# 改善箇所説明図

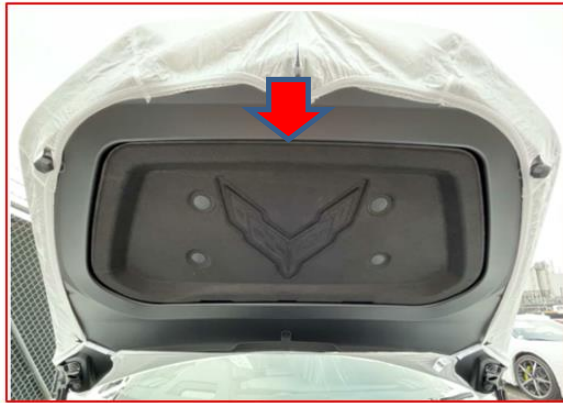
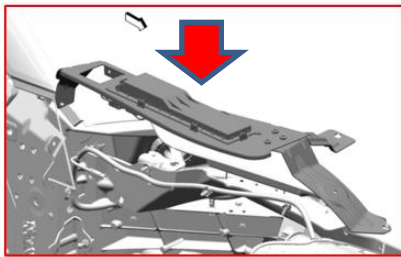
フード組付製造工程において、北米仕様と日本仕様の識別が不十分のため、北米仕様の部品が取り付けられたものがある。そのため、歩行者頭部保護要件に適合しないおそれがある。また、北米仕様のフードラッチ等の構成部品が取り付けられたものがあるため、フード解放時にフロントバンパとの間に十分な隙間が確保されず、フードを持ち上げるのが困難となることがある。

全車両、当該コンポーネントを点検の上、必要に応じて正規品に交換する。

運転席側 A ピラー(下側ドアヒンジの下)に黄色ペイントを塗布する。
